告知函

自收到《市场监管总局办公厅关于开展电梯鼓式制动器安全隐患专项排查治理的通知》，我司高度重视并组织相关人员进行会议探讨。针对“鼓式制动器采用铁质等导磁材料的松闸顶杆在电磁力作用下产生摆动，易引起制动器卡阻的问题，要将鼓式制动器采用铁质等导磁材料的松闸顶杆更换为铜质等非导磁材料的松闸顶杆”，我司说明如下：

图 5

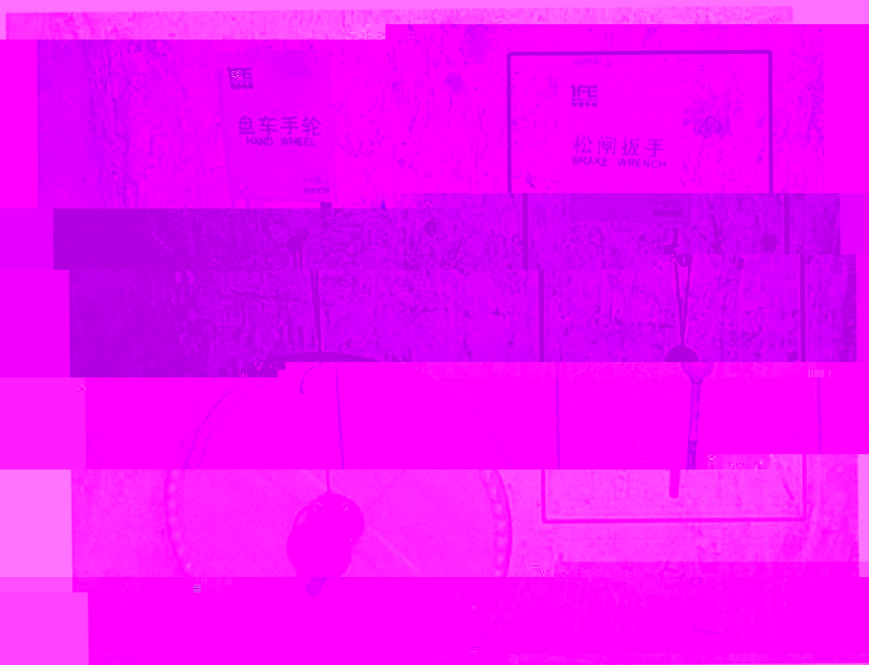
四、鼓式制动器松闸扳手，在停用空轿后，应从松闸顶杆处拆卸下来（拆除前，应将顶杆复位），并在柜后“松闸扳手”标识标签指定位置（如图 5）。
